Teile und Zubehör - Einbauanleitung

Zusatzblatt „BMW Z3 roadster und coupé (E36/7 und E36/7C) ab 04/99“ zur BMW Teile und Zubehör - Einbauanleitung „Nachrüstung Anhängevorrichtung BMW Z3 roadster (E36/7), BMW Z3 coupé (E36/7C)“, Best.-Nr. 01 29 9 790 352

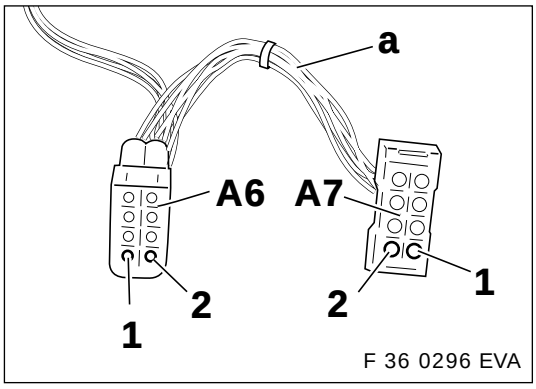
⚠ Beim Z3 roadster (E36/7) hat sich ab 04/99 die Steckerbelegung der Heckleuchte links (X319) geändert. Bei diesen Fahrzeugen ist der Zusatzkabelbaum a zu modifizieren. Die Änderung bezieht sich auf das Kapitel 2.4, Bild C (F 36 0193 EVA) der Einbauanleitung 01 29 9 790 352.◄

An den 8pol. schwarzen Steckern **A6** und **A7** des Zusatzkabelbaumes a müssen die grau/violetten Leitungen von Steckplatz 8 (1) auf Steckplatz 4 (2) umgepinnt werden.

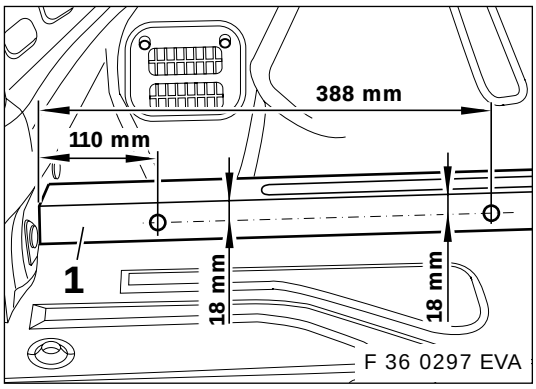
⚠ Beim Z3 (E36/7 und E36/7C) haben sich ab 04/99 die Maße der anzubringenden Bohrungen an den Längsträgern (1) geändert. Die Änderung bezieht sich auf das Kapitel 2.3, Bild A (F 36 0185 EVA) der Einbauanleitung 01 29 9 790 352.◄

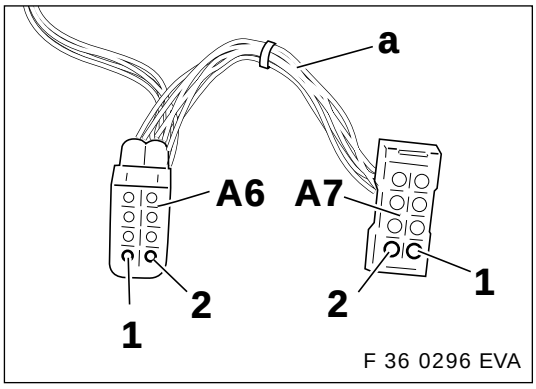
⚠ In the Z3 roadster (E 36/7), from 04/99 the connector pin assignment of the rear light left (X319) has been changed. In these vehicles the supplementary wiring harness a should be modified. The change relates to Chapter 2.4, illustration C (F 36 0193 EVA) of the Installation Instructions 01 29 9 790 352.◀

On the 8-pole black connectors **A6** and **A7** of the supplementary wiring harness a, the pinning of the grey/violet leads must be changed from plug-in place 8 (1) to plug-in place 4 (2).

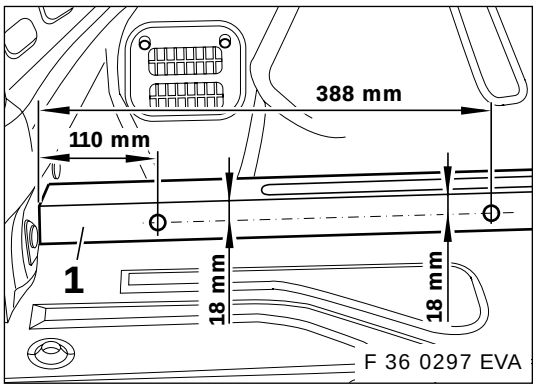
⚠ In the Z3 (E 36/7 and E 36/7C), from 04/99 the dimensions of the drill holes which should be made on the longitudinal carriers (1) have been changed. The change relates to Chapter 2.3, illustration A (F 36 0185 EVA) of the Installation Instructions 01 29 9 790 352.◀

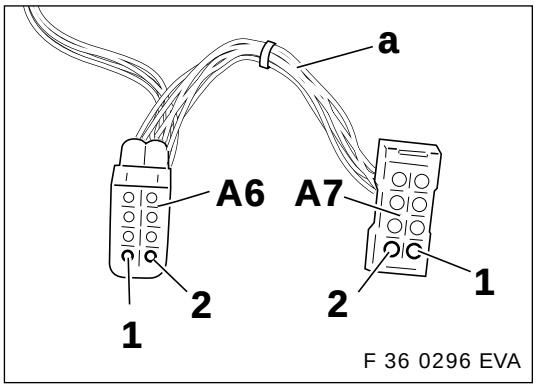
⚠ Sur le Z3 roadster (E36/7), l'attribution de la prise des feux arrière gauche (X319) est modifié depuis 04/99. Sur ces voitures, le faisceau de câbles complémentaire a est à modifier. La modification concerne le chapitre 2.4, ill. C (F 36 0193 EVA) des instructions de montage 01 29 9 790 352.◀

Sur les fiches **A6** et **A7** noires 8 pôles du faisceau de câbles complémentaire a, il faut brancher les fils gris-violet à l'emplacement 4 (2) au lieu de l'emplacement 8 (1).

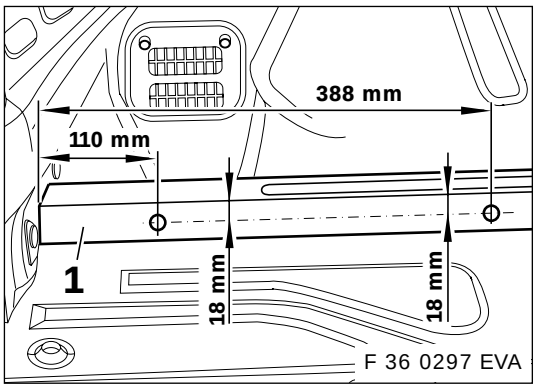
⚠ Sur les Z3 (E 36/7 et E 36/7C), les cotes des trous à percer dans les longerons (1) sont modifiées depuis 04/99. La modification concerne le chapitre 2.3, ill. A (F 36 0185 EVA) des instructions de montage 01 29 9 790 352.◀

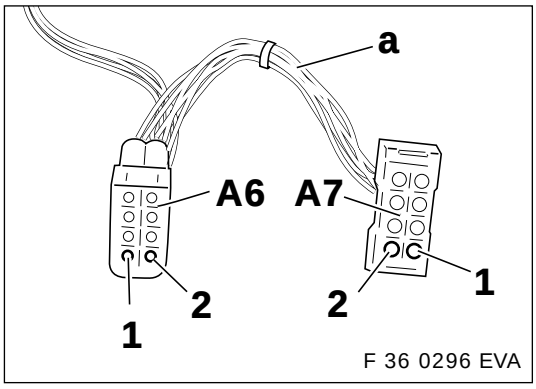
⚠ Bij de Z3 roadster (E36/7) is sinds 04/99 de stekkerbezetting van het achterlicht links (X319) veranderd. Bij deze auto's moet de extra kabelbundel a worden gewijzigd. De wijziging heeft betrekking op het hoofdstuk 2.4, afbeelding C (F 36 0193 EVA) van de montagehandleiding 01 29 9 790 352.◄

Op de 8-polige zwarte stekkers **A6** en **A7** van de extra kabelbundel a moeten de grijs/violette leidingen van aansluiting 8 (1) naar aansluiting 4 (2) worden omgepind.

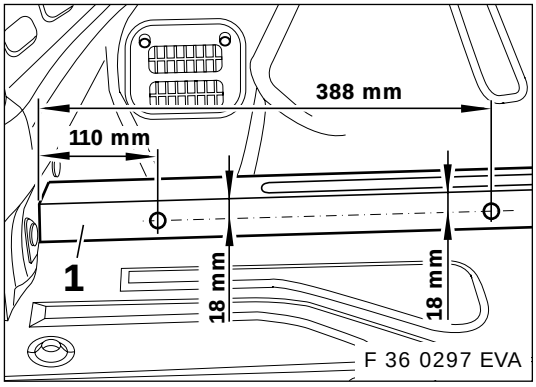
⚠ Bij de Z3 (E36/7 en E36/7C) zijn sinds 04/99 de maten van de aan te brengen boorgaten in de langsliggers (1) veranderd. De wijziging heeft betrekking op het hoofdstuk 2.3, afbeelding A (F 36 0185 EVA) van de montagehandleiding 01 29 9 790 352.◄

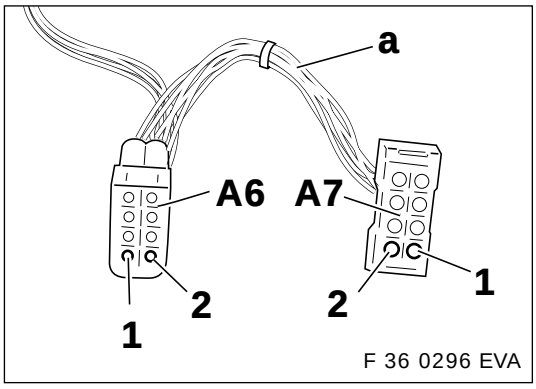
⚠ Beträffande Z3 roadster (E36/7) har fr.o.m. 04/99 kontaktbeläggningen för vänster bakljus (X319) ändrats. På dess bilar ska tilläggskabelstammen a ändras. Ändringen gäller kapitel 2.4, bild C (F 36 0193 EVA) i monteringsanvisning 01 29 9 790 352.◄

På de 8-poliga svarta stickkontakterna **A6** och **A7** på tilläggskabelstammen a måste de grå/violetta ledningarna byta stift från kontaktplats 8 (1) till kontaktplats 4 (2).

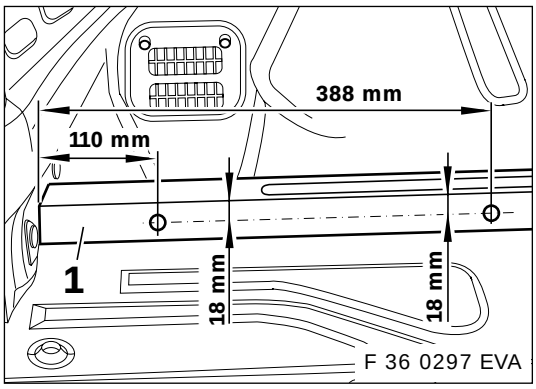
⚠ Beträffande Z3 (E36/7 och E36/7C) är fr.o.m. 04/99 måtten för de hål som ska borras på de längsgående balkarna (1) ändrade. Ändringen gäller kapitel 2.3, bild A (F 36 0185 EVA) i monteringsanvisning 01 29 9 790 352.◄

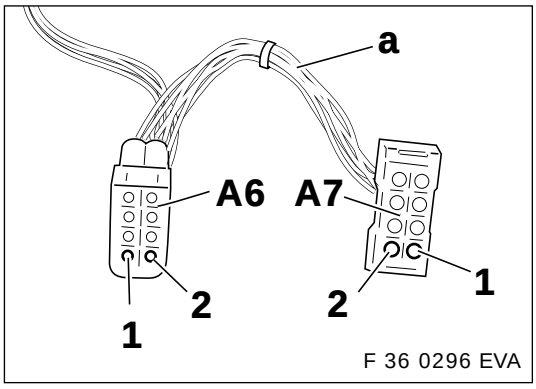
⚠ Nella Z3 roadster (E36/7) dal 04/99 è mutata l'occupazione della spina del fanale posteriore sinistro (X319). In queste vetture occorre modificare il pettine del cavo supplementare. La modifica riguarda il capitolo 2.4, figura C (F 36 0193 EVA) delle istruzioni di montaggio 01 29 9 790 352. ◄

Nelle spine a 8 poli nere **A6** e **A7** del pettine del cavo supplementare a è necessario cambiare di piedino i fili colore grigio/viola spostandoli dal posto d'innesto 8 (1) al posto d'innesto 4 (2).

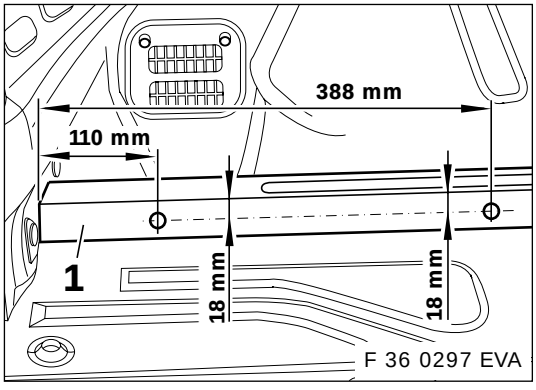
⚠ Nella Z3 (E36/7 ed E36/7C) dal 04/99 sono mutate le dimensioni dei fori da praticare sui longheroni (1). La modifica riguarda il capitolo 2.3, figura A (F 36 0185 EVA) delle istruzioni di montaggio 01 29 9 790 352. ◄

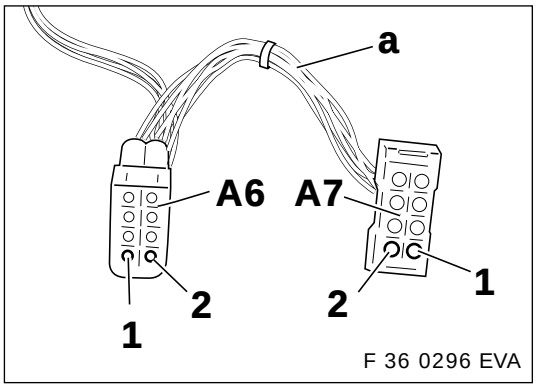
⚠ En el Z3 roadster (E36/7) ha cambiado desde 04/99 la ocupación de conectores de la luz posterior izquierda (X319). En estos vehículos se debe modificar el arnés de cables adicional. La modificación se refiere al capítulo 2.4, ilustración C (F 36 0193 EVA) de las Instrucciones de montaje 01 29 9 790 352.◄

En los conectores negros de 8 polos **A6** y **A7** del arnés de cables adicional se deben cambiar los cables gris/violeta del punto de conexión 8 (1) al punto de conexión 4 (2).

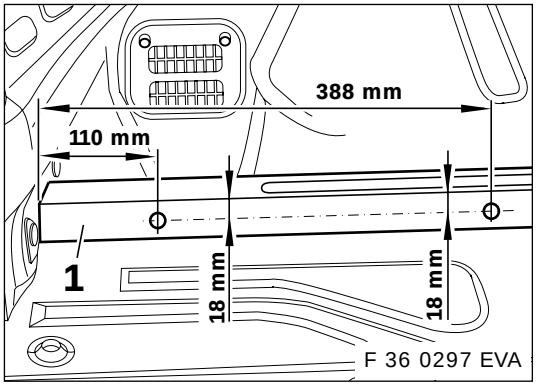
⚠ En el Z3 (E36/7 y E36/7C) han cambiado desde 04/99 las medidas de los taladros a realizar en los soportes longitudinales (1). La modificación se refiere al capítulo 2.3, ilustración A (F 36 0185 EVA) de las Instrucciones de montaje 01 29 9 790 352.◄

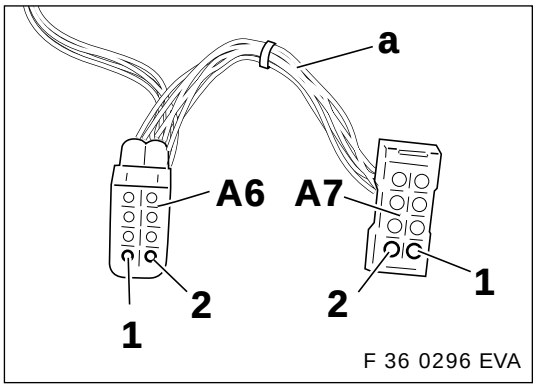
⚠ No caso do modelo Z3 roadster (E 36/7/), e a partir de 04/99, a ocupação das ficha dos faróis traseiros do lado esquerdo (X319) sofreu uma alteração. Assim sendo, e no caso destes veículo, será necessário alterar a ligação da cablagem adicional. A alteração prende-se com o capítulo 2.4, figura C (F 36 0193 EVA) das instruções de montagem com a referência 01 29 9 790 352..◄

Nas fichas pretas de 8 pinos **A6** e **A7** da cablagem adicional, os condutores cinzento/violeta devem ser desencaixados da posição de ligação 8 (1) e, em vez disso, ser ligados na posição de ligação 4 (2).

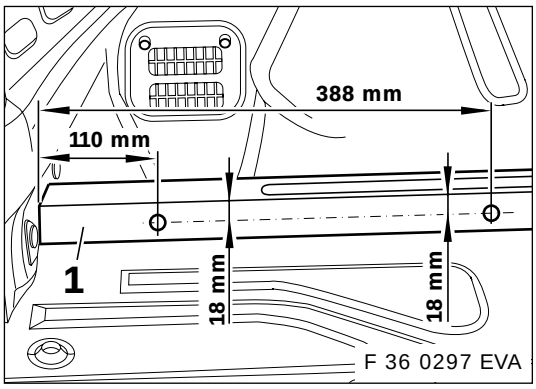
⚠ Nos veículos Z3 (E 36/7 e E 36/7C), e a partir de 04/99, as dimensões dos furos a serem abertos nas longarinas (1) sofreram alterações. A alteração reporta-se ao capítulo 2.3, figura A (F 36 0185 EVA) das instruções de montagem com a referência 01 29 9 790 352.◄
